# *Ministero della Transizione Ecologica*

Parere n. 36 del 03 AGOSTO 2022

<b>Progetto</b>	<p><b>Progetto di un impianto fotovoltaico a terra nell'area di due cave dismesse e nelle zone ad esse limitrofe, con contestuale recupero ambientale delle stesse cave denominate "Cava Milione", sita in contrada Luna Zuppardo, e "Cava Cascina La Porta", sita nell'omonima contrada, entrambe nel Comune di Agrigento, oltre alla realizzazione delle opere ad esso connesse e relative ad un elettrodotto interrato in MT a servizio sito nei comuni di Agrigento e Porto Empedocle (AG), nonché all'adeguamento di una sottostazione elettrica già esistente per la connessione dell'impianto fotovoltaico alla rete elettrica in AT, quest'ultima sita in via Ugo La Malfa nel Comune di Porto Empedocle (AG).</b></p> <p><b>ID_VIP:7393</b></p>
<b>Proponente</b>	<p><b>Moncada Energy Group S.r.l</b></p>

Figura 11- Carta delle pendenze adattata alla morfologia del territorio

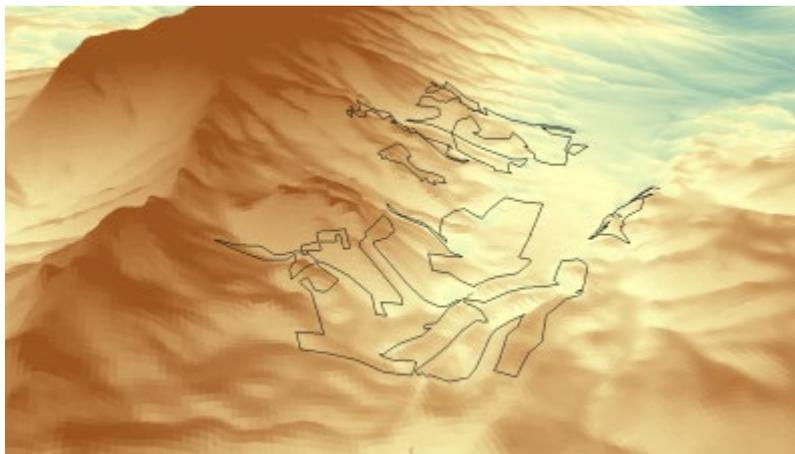
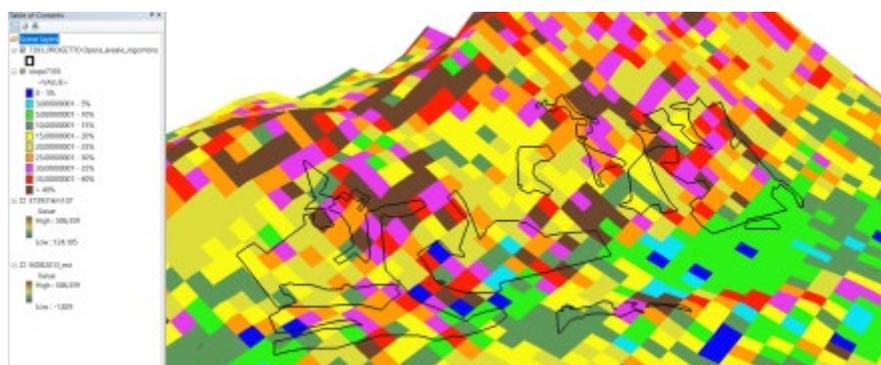
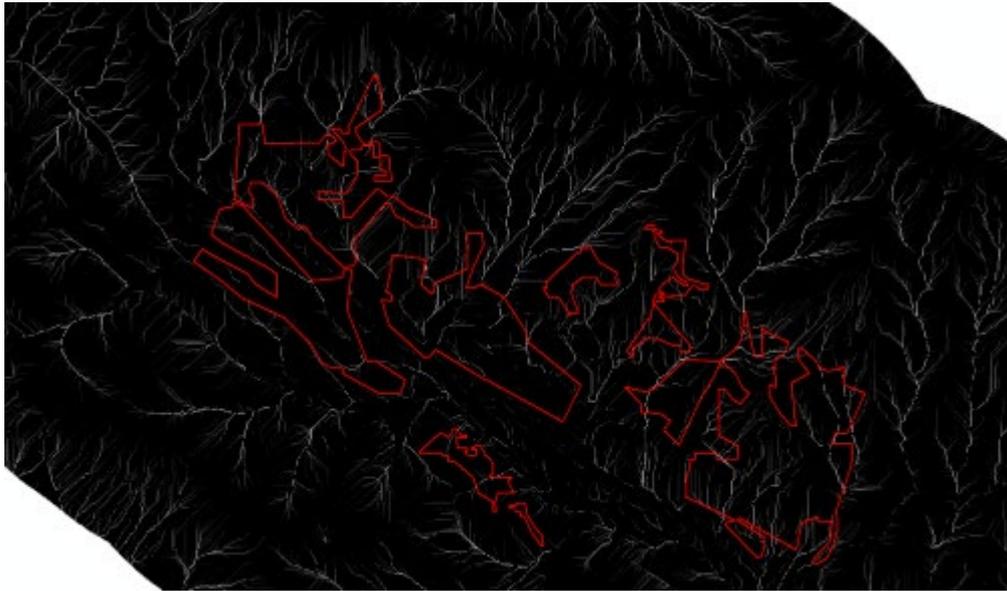
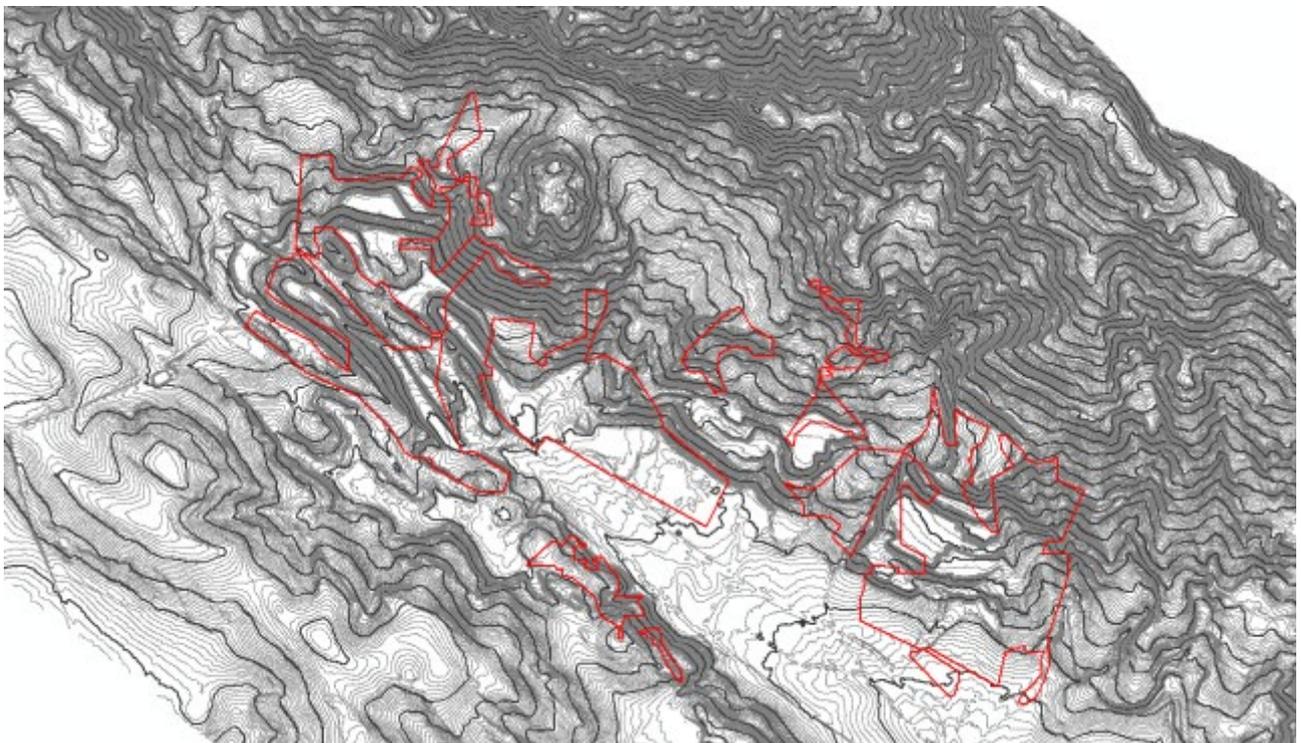
La Commissione ha effettuato degli approfondimenti relativamente alle caratteristiche geomorfologiche dell'area di ingombro attraverso il DTM della Regione Sicilia avente passo 2 metri. Dalle figure sottostanti si evince che la morfologia del territorio è particolarmente accentuata con pendenze rilevanti.

Attraverso un rendering 3D del territorio sono state calcolate le pendenze del terreno, riportato nella figura successiva.

A partire dal DTM sono state calcolate le flow direction e le flow accumulation al fine di simulare il movimento dell'acqua all'interno dell'impianto. Si notano delle direzioni privilegiate dell'acqua che si dirige lungo le

In seguito sono state derivate le curve di livello aventi passo 1 metro; si nota in modo particolare nella parte Nord dell'impianto un addensamento importante delle curve a dimostrazione delle elevate pendenze.

Si è infine proceduto a stabilire la posizione e lo sviluppo dei pannelli rispetto alla morfologia dell'area, verificando l'andamento discontinuo del terreno lungo la direzione di posa dei pannelli.
